ПЕРЕВОЗКЕ ОПАСНЫХ ГРУЗОВ

**Руководство
по испытаниям и критериям**

Пятое пересмотренное издание

Поправка 2

Рис. 34.4.3.1: СХЕМА КОНФИГУРАЦИИ ИСПЫТАНИЯ ООИ О.3

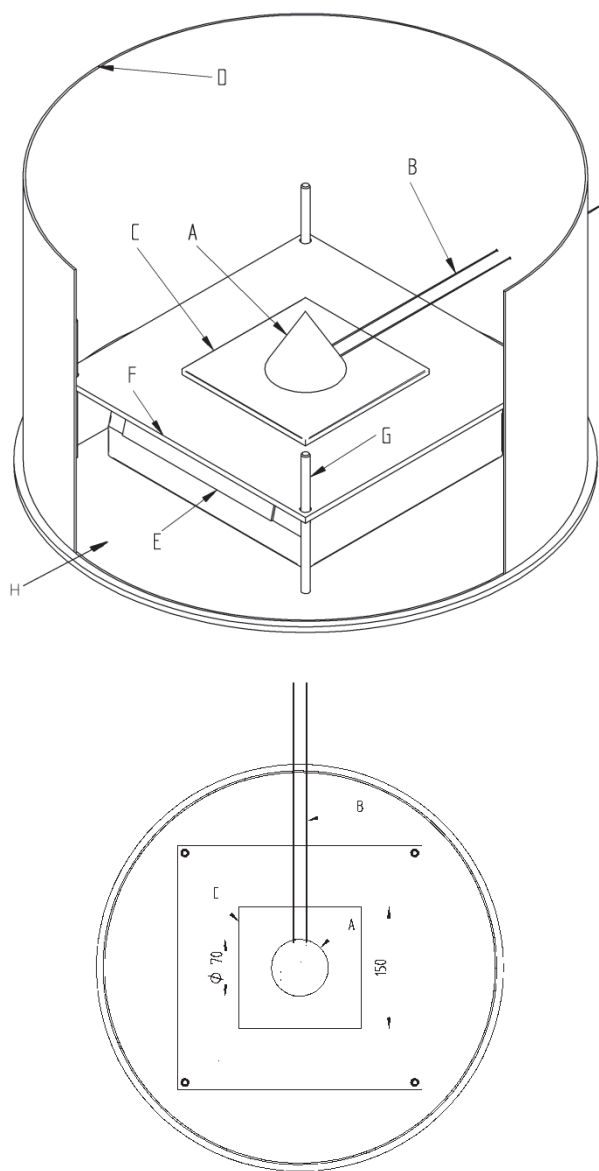
34.4.3.3.8 Коническая горка должна всегда насыпаться обязательно по центру весов. Важно также обеспечить защиту весов от воздействия тепла и горящих частиц во время испытания. Для этой цели рекомендуется следующая общая конфигурация (указанные в скобках буквы относятся к рис. 34.4.3.1):

- a) чтобы обеспечить неизменное положение весов и их защиту, используются две пластины. Опорная пластина (H) шире весов и выполняется из твердого материала. Для уменьшения вибраций, передаваемых из окружающей среды, рекомендуется использовать амортизаторы, прикрепленные к нижней поверхности этой пластины. К нижней пластине крепятся два–четыре металлических направляющих стержня (G), как показано на рис. 34.4.3.1, для обеспечения неизменного положения установочной пластины (F) и испытательной пластины (C) на весах во время испытания. Нижняя пластина должна быть доста-

- b) установочная пластина (F) выполняется из огнеупорного материала низкой проводимости, схожего по свойствам с материалом испытательной пластины (см. пункт 34.4.3.3.4). Отверстия для стержней, просверленные в установочной пластине, должны быть на 8 мм больше в диаметре, чем сами стержни;

- c) стержни должны всегда устанавливаться в центре отверстий для предотвращения любого контакта между установочной пластиной (F) и стержнями, чтобы не оказывать влияния на работу весов. На установочной пластине (F) следует сделать отметки для установки испытательной пластины (C) в правильном положении по центру весов;

- e) ветрозащитный кожух (D) может составлять одно целое с нижней пластиной или может быть размещен вокруг всего испытательного оборудования. Между ветрозащитным кожухом и нижней пластиной не должно быть зазоров. Сам ветрозащитный кожух должен быть замкнутым, и его высота должна быть на 10 см больше высоты оборудования, чтобы препятствовать проникновению воздушных потоков сверху.

Рис. 34.4.3.2: ИСПЫТАТЕЛЬНАЯ ПЛАСТИНА И ПРОВОД ЗАЖИГАНИЯ".

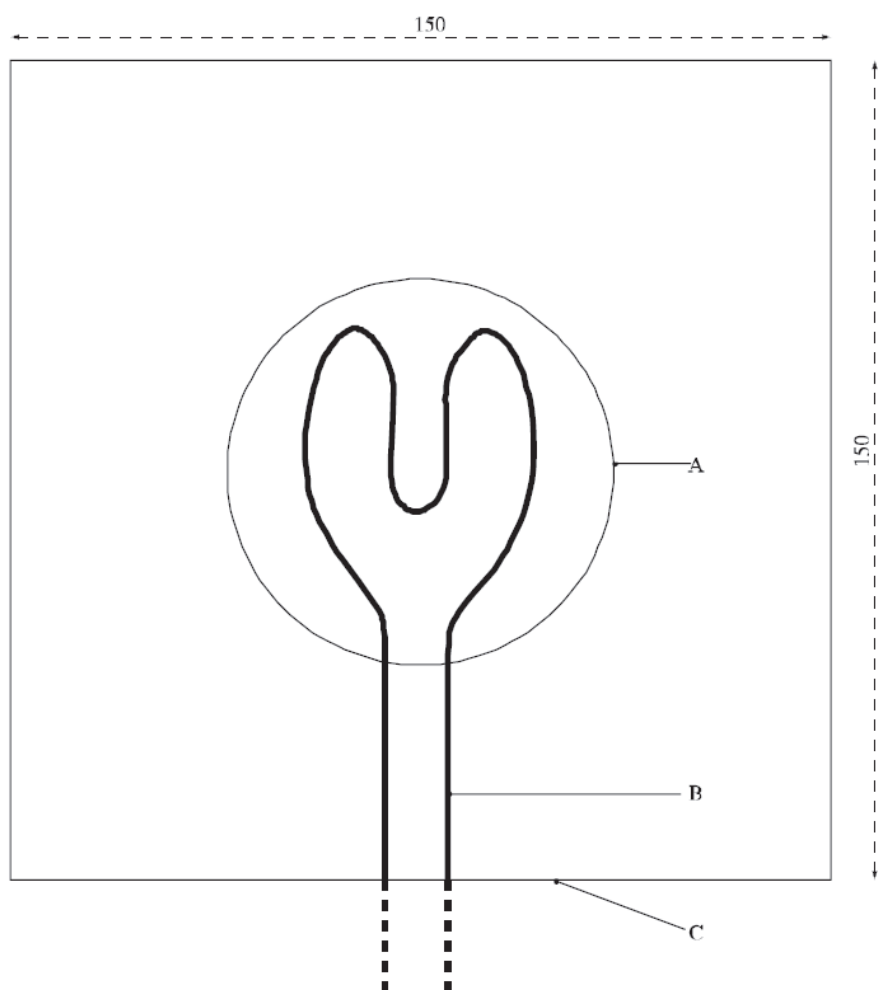
Контур должен иметь конфигурацию, показанную на рис. 34.4.3.2. Крайне важно, чтобы соединение источника питания с нагревательным проводом было достаточно гибким во избежание любого влияния на надлежащее функционирование весов.
